Opinia Nr 008661

Wyników przeprowadzonych oględzin - ekspertyzy urządzeń grzewczo-kominowych

w budynku przy ul. Opin'skiego nr 18/5 w Wałbrzychu
dotycząca urządzeń grzewczo-kominowych używanych przez
BOK Nowe Miasto

008660

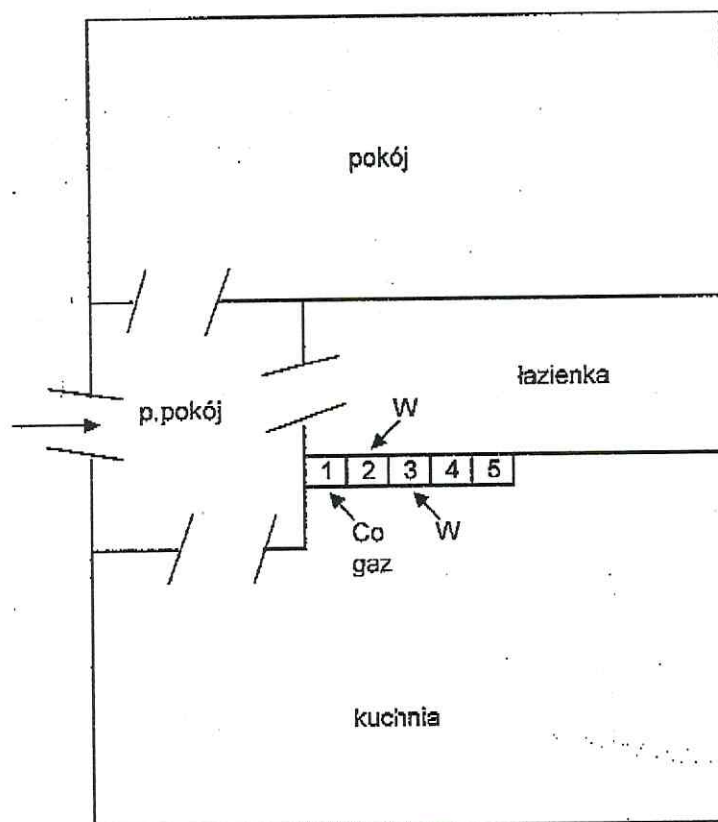
Kocioł gazowy z zewnątrz kominy spalenia
(kondens) podłączyć do przewodu w 1.
Wentylację wywiewną przewietrzającą
istniejącą w przewodzie w 3 (kuchnia)
prawidłowo.
Wentylację wywiewną przewietrzającą
z terenu podłączyć do przewodu w 2.
